CORRECCIONES A LA CARTA NÁUTICA
BAHÍA CALLAO Y GRAN BAHÍA DE LIMA
HIDRONAV -2233
Escala: 50,000
12a. Edición JULIO 2022

Código : HIDRONAV- 2233

Título : BAHÍA CALLAO Y GRAN BAHÍA DE LIMA

vértices del aviso gráfico en la carta H-2236

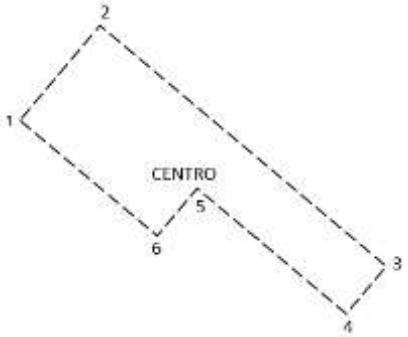
Recortar y añadir aviso gráfico adjunto del anexo

1. En coordenadas centro:

a) Lat. 12°03'08.9" S; Long. 077°09'07.2" W

1) Lat. 12°03'05.1" S; Long. 077°09'27.1" W
2) Lat. 12°02'51.4" S; Long. 077°09'15.7" W
3) Lat. 12°03'15.8" S; Long. 077°08'45.8" W
4) Lat. 12°03'20.8" S; Long. 077°08'49.9" W
5) Lat. 12°03'08.7" S; Long. 077°09'04.7" W
6) Lat. 12°03'17.5" S; Long. 077°09'11.9" W

vértices del aviso gráfico en la carta H-2235

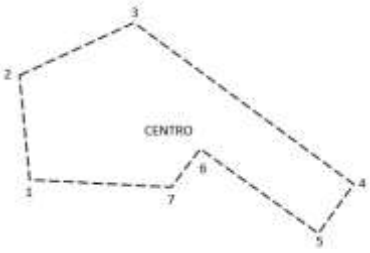
2. En coordenadas centro:

a) Lat. 12°03'05.3" S; Long. 077°09'13.9" W

1) Lat. 12°03'15.5" S; Long. 077°09'33.5" W
2) Lat. 12°02'54.1" S; Long. 077°09'33.5" W
3) Lat. 12°02'49.8" S; Long. 077°09'14.4" W
4) Lat. 12°03'14.2" S; Long. 077°08'44.5" W
5) Lat. 12°03'20.8" S; Long. 077°08'49.9" W
6) Lat. 12°03'08.7" S; Long. 077°09'04.7" W
7) Lat. 12°03'16.4" S; Long. 077°09'11.1" W

vértices del aviso gráfico en la carta H-2233

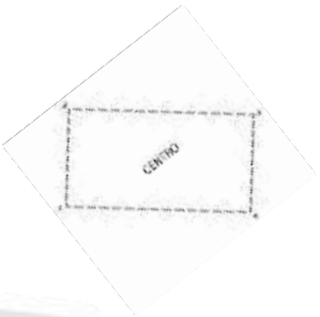
3. En coordenadas centro:

a) Lat. 12°03’06.2” S; Long. 077°09’03.9” W

1) Lat. 12°03’34.1” S; Long. 077°10’04.1” W

2) Lat. 12°02’38.3” S; Long. 077°10’04.1” W

3) Lat. 12°02’38.3” S; Long. 077°08’03.8” W

4) Lat. 12°03’34.1” S; Long. 077°08’03.8” W
